De: quiberon.demain@laposte.net
Envoyé: jeudi 17 mai 2018 19:44
À: Enquête publique
Objet: Modification n°2 PLU
Pièces jointes: undefined; undefined; undefined; undefined; zones humidesfusionnées.JPG

-
Objet : Enquête publique Modification n°2 du Plan Local d'Urbanisme de Quiberon
Observation relative à la redéfinition des zones humides incluse à cette modification n°2

L'inventaire effectué lors de l'élaboration du PLU avait situé une zone humide d'importance non négligeable en plein centre de l'OAP n°12 prévue sur ce secteur du Briellec (vue n°1) :

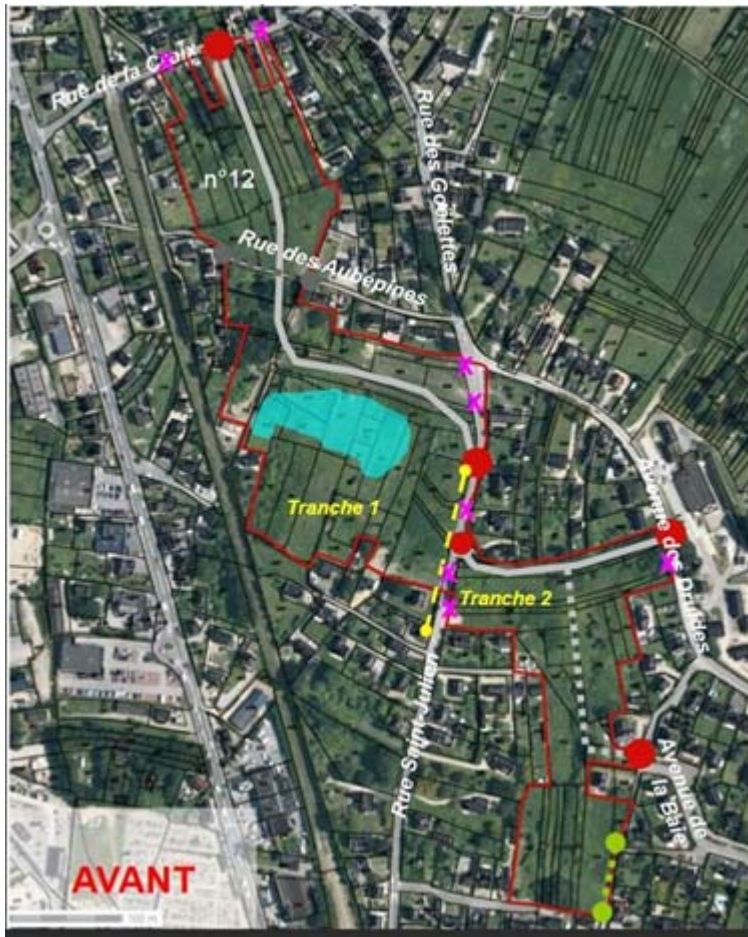
La notice de présentation du projet de modification n°2 du PLU fait état, s'agissant de cette zone humide d'une « *erreur matérielle à rectifier* ».

Une nouvelle étude cartographique donc d'une manière radicalement différente les zones humides présentes sur ce secteur du Briellec (vue n°2) :

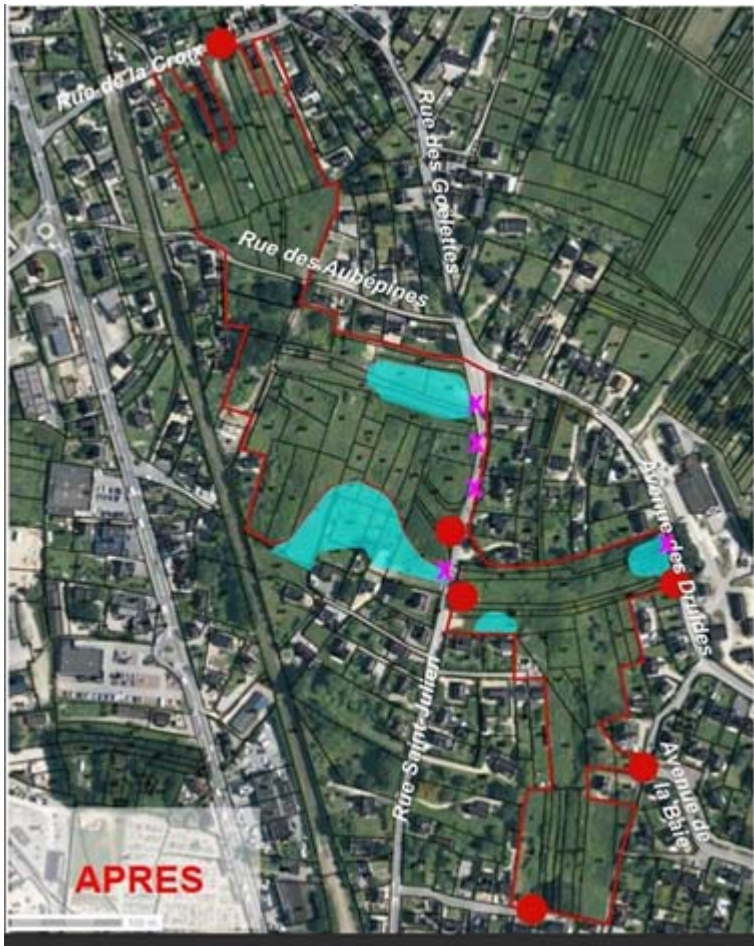
L'on peut estimer que, ainsi morcelées et évacuées aux franges de la zone réservée à l'OAP n°12, ces nouvelles zones offrent plus de possibilités d'aménagement et d'optimisation tant au plan matériel qu'au plan économique pour cette opération.

L'on se demande toutefois comment a-t-il été possible, lors de l'inventaire précédent, de se tromper à ce point.

L'on se le demande encore plus si l'on reporte sur cette carte des zones inaccessibles les nouvelles zones humides inventoriées (vue n°4):

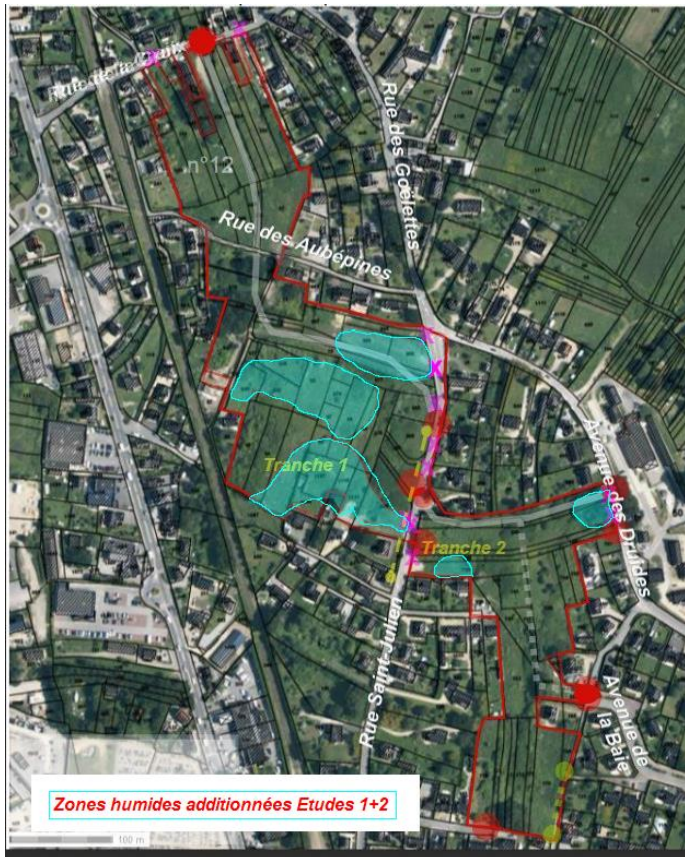
L'on se le demande d'autant plus que, en préalable de la nouvelle et si opportune étude, figure une carte des espaces inaccessibles dans le périmètre de cette OAP du Briellec (vue n°3) limitant de fait la portée de cette nouvelle étude.

Les nouvelles zones humides identifiées se trouveraient ainsi toutes avoir été accessibles pour cette nouvelle étude et l'ancienne zone humide centrale aurait purement et simplement disparu quoique déclarée largement inaccessible dans cette nouvelle étude. S'il n'a pu y être accédé, comment et pourquoi a-t-il été simplement décidé de la supprimer de l'inventaire ?
